Rapport de l'Inspection des installations classées

Visite d'inspection du 6 mai 2025

HITIM GROUP
4, RUE DU RADAR
BP 343 – 74 000 Annecy

Références : 20250506-RAP-InspectionHitim
Code AIOT : 0010800264

Localisation du chantier de pose de cloisons au rez-de-chaussée du bâtiment A

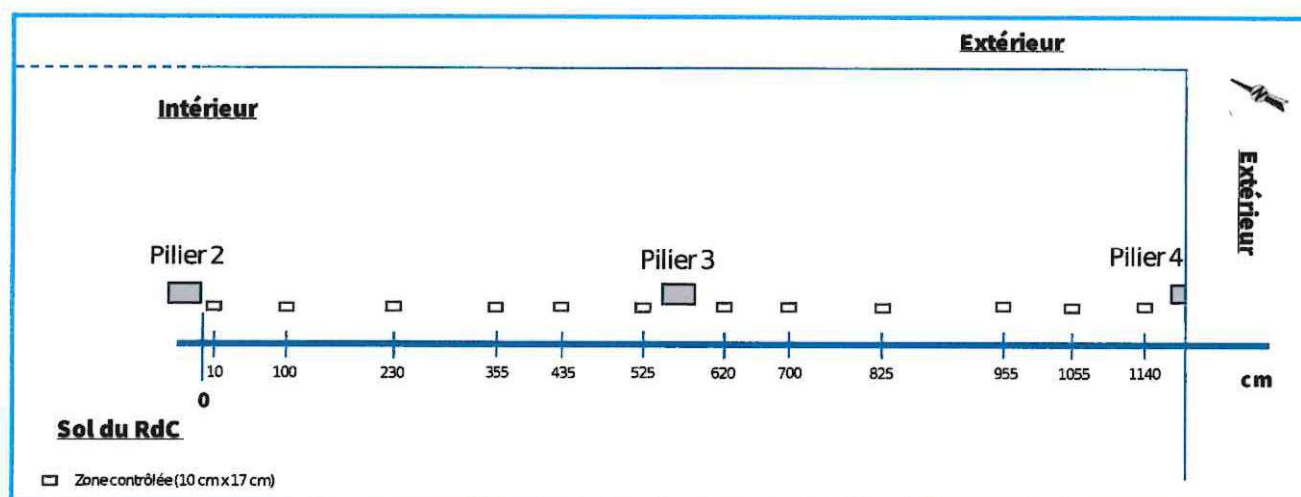
Référence réglementaire : Arrêté Préfectoral du 01/07/2014, article 2
Thème : Risques chroniques, Respect de la prescription 7 des SUP
Prescription contrôlée : Préalablement à tous travaux sur les structures de génie civil des bâtiments B, D, du rez-de-chaussée et des étages des bâtiments A et N représentés sur le plan en annexe 1, une étude d'impact radiologique sera réalisée. Cette étude précisera également les mesures de prévention des risques à mettre en œuvre ainsi que les filières d'élimination des déchets générés dans le cadre des travaux. Le dossier ainsi constitué sera, après avis de SICN ou de son ayant droit, transmis au préfet pour accord de réalisation des travaux. Une copie de ce dossier sera également transmise à l'inspection des installations classées. Les travaux ne seront pas engagés avant obtention de l'accord du préfet.
Constats : En application de la prescription n°7 des servitudes d'utilité publiques instituées par l'arrêté préfectoral 2014182-0016, la société Mecachrome de HITIM Group a transmis, par courrier électronique du 28 mars 2025, un projet de note technique établi par ORANO concernant la mise en place de 2 cloisons entre trois poteaux, sur une longueur de 11,4 mètres, dans un atelier du rez-de-chaussée du bâtiment A. Lors de la visite, les représentants de la société Mecachrome nous ont indiqué la pose de ces cloisons visait à mieux contrôler la température de l'atelier des rectifieuses. Le document transmis situe le projet dans le bâtiment et présente les résultats des contrôles de contamination surfaciques réalisés en amont du chantier, au niveau des futurs points d'ancrage des cloisons situés dans le sol, dans les piliers verticaux et dans la poutre supérieure : • 12 points de contrôle au sol sur une longueur de 11,4 m, • 12 points de contrôles sur la poutre supérieure sur la même longueur de 11,4 m, • 17 points de contrôles sur les poteaux verticaux (contrôle sur une seule face des 2 poteaux situés aux extrémités et contrôle sur les 2 faces du poteau central, soit 4 faces en tout) sur une longueur totale de $4 \times 4,2 \text{ m} = 16,8 \text{ m}$. L'ensemble des mesures montrent une activité surfacique inférieure au seuil de libération de $0,4 \text{ Bq/cm}^2$. Lors de l'inspection, nous avons visité l'atelier où doivent être implantées ces cloisons. Les représentants de l'exploitant et de la société ORANO/SICN nous ont confirmé que les points de mesures portés sur le document transmis correspondaient aux point de percement des ancrages des cloisons. Nous avons constaté au sol le marquage des surfaces contrôlées par de l'adhésif. Le dispositif s'était détaché des poteaux et du plafond mais la position des points était déterminée et connue. Lors de l'inspection, la personne de la société ORANO en charge des mesures a contrôlé, avec le contaminamètre : • l'activité résiduelle sur le sol au pied de chacun des trois piliers sur lesquels seront fixées les futures cloisons, en deux points du sol déjà contrôlés, situés à 4,35 m et à 6.20 m du pilier 2, ainsi qu'entre ces deux points, • après réalisation de frottis pris de façon aléatoire entre les trois piliers, la présence éventuelle d'une contamination labile. Ces mesures, sur des points choisis par sondage, n'ont montré aucun dépassement du seuil de libération de $0,4 \text{ Bq/cm}^2$.

Dans ces conditions, rien ne s'oppose à la réalisation du chantier.

Les constats réalisés et les dispositions prévues par l'exploitant dans le cadre de ce chantier n'appellent pas d'objection de notre part.

Nous proposons à Madame la Préfète de donner son accord à la réalisation du projet sous réserve :

- du strict respect des conditions mentionnées dans la note précitée du 9 mai 2025 référencée DAFC.TRICASTIN.NT.13,
- de la transmission, en fin de chantier, d'une synthèse des opérations comprenant notamment :
 - le déroulement des travaux et les éventuelles difficultés rencontrées,
 - les modalités de gestion des déchets,
 - les enseignements tirés de l'opération.

Localisation des zones de mesures sur le sol où des mesures de confirmation ont été réalisées durant l'inspection

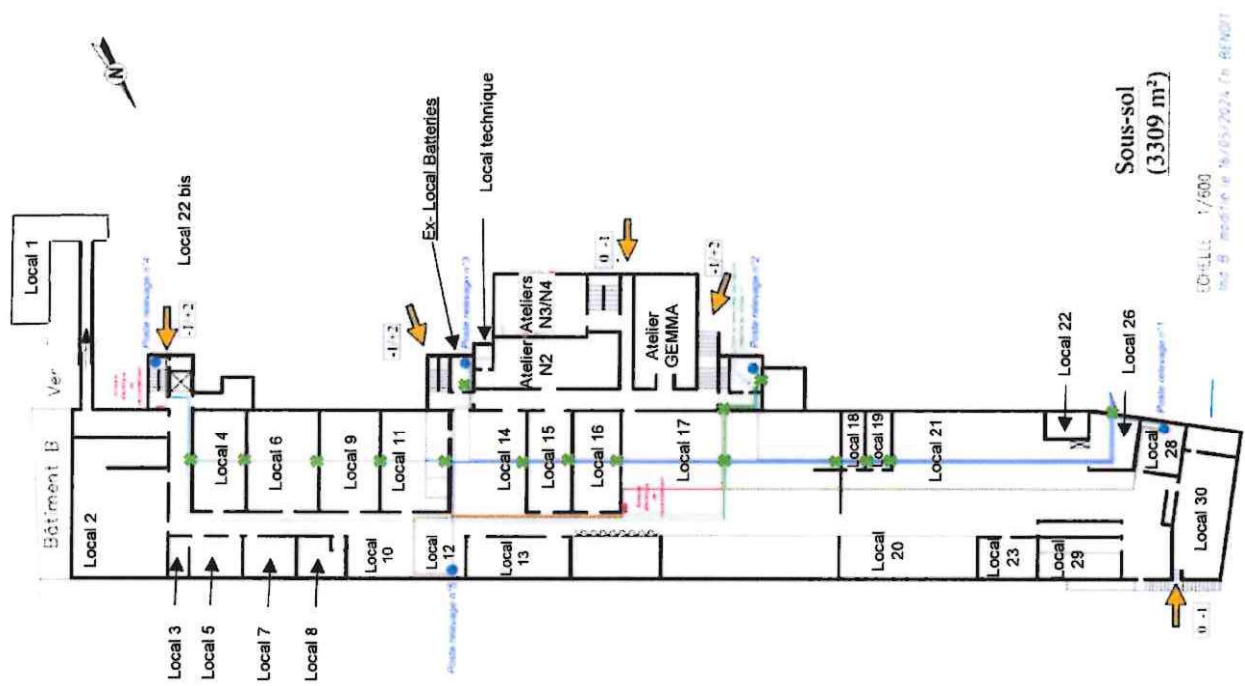
Par ailleurs, ces investigations ont également mis en évidence que les sols du local chaufferie (local 30 sur le plan en annexe) et de l'atelier de pré-taille du quartz (local 2 sur le plan en annexe) n'avaient pas été recouverts d'une dalle béton, dite de blocage, alors qu'ils présentent des traces de contamination résiduelle, dont la valeur maximale est $1,56 \text{ Bq/cm}^2$, qui avaient été recensées par SGS en 2011 à l'issue du traitement du sous-sol du bâtiment A. Ces surfaces ne présentaient aucune contamination labile.

Enfin, lors de l'inspection, nous avons visité les locaux 2 et 30 qui n'appellent pas d'observation de notre part, ainsi que l'ancien local batteries. Dans ce dernier local, la zone dans laquelle l'activité résiduelle dépasse $0,4 \text{ Bq/cm}^2$ a bien été repérée à la peinture sur le mur.

- assainir les points de contamination résiduels déterminés lors des contrôles réalisés en 2024,
- effectuer un assainissement complémentaire de l'atelier pré-taille du quartz (local 2),
- poser un dispositif de blocage de type résine au sol du local chaufferie (local 30).
